ADENDUM #1

A las compañías que retiraron las Bases de Licitación Pública Nacional LPN-MPC-GT-15-2025 "I ETAPA PAVIMENTACIÓN DE CALLE PRINCIPAL, HASTA EL RELLENO SANITARIO, CHILE ABAJO, PUERTO CORTÉS, CORTÉS.", se les a conocer lo siguiente:

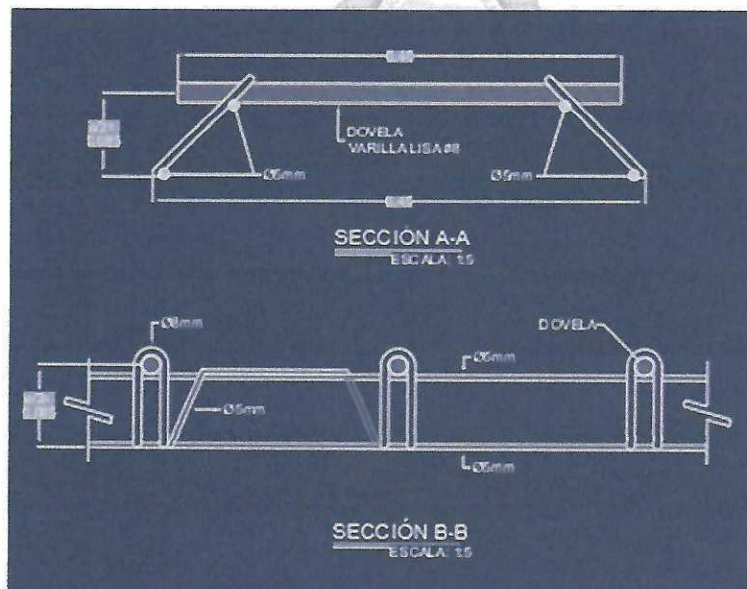
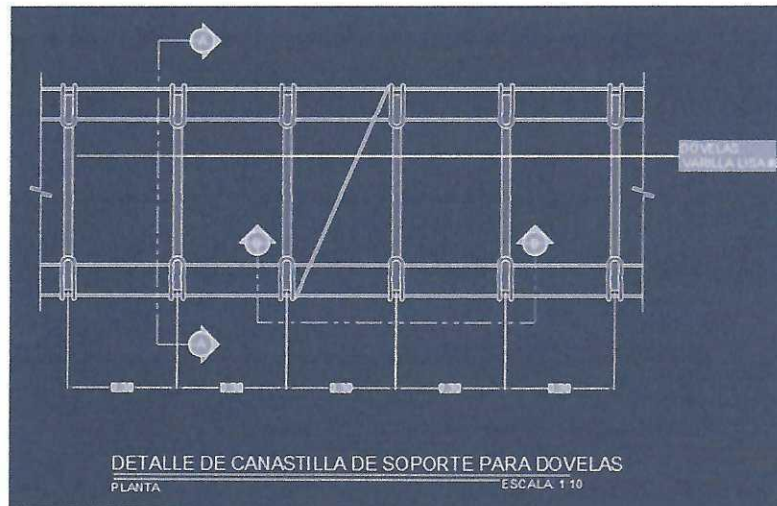
8. Favor proporcionar el detalle de la dovela a usar en las juntas transversales para poder soportar el acero de 1"

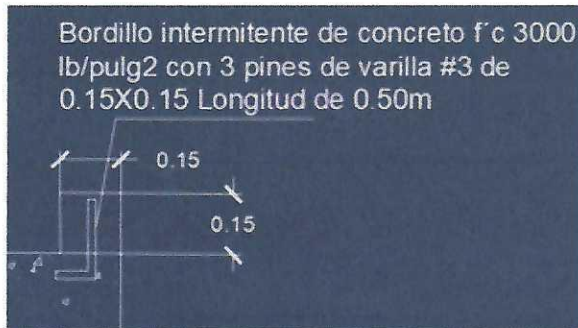
11. Proporcionar el detalle típico del bordillo a utilizar donde se indique cual es el largo de cada sección de bordillo intermitente y el espacio entre ellos.

R/= El bordillo será de 0.15x0.15m con una longitud de 0.50m y una separación entre bordillos de 0.50m
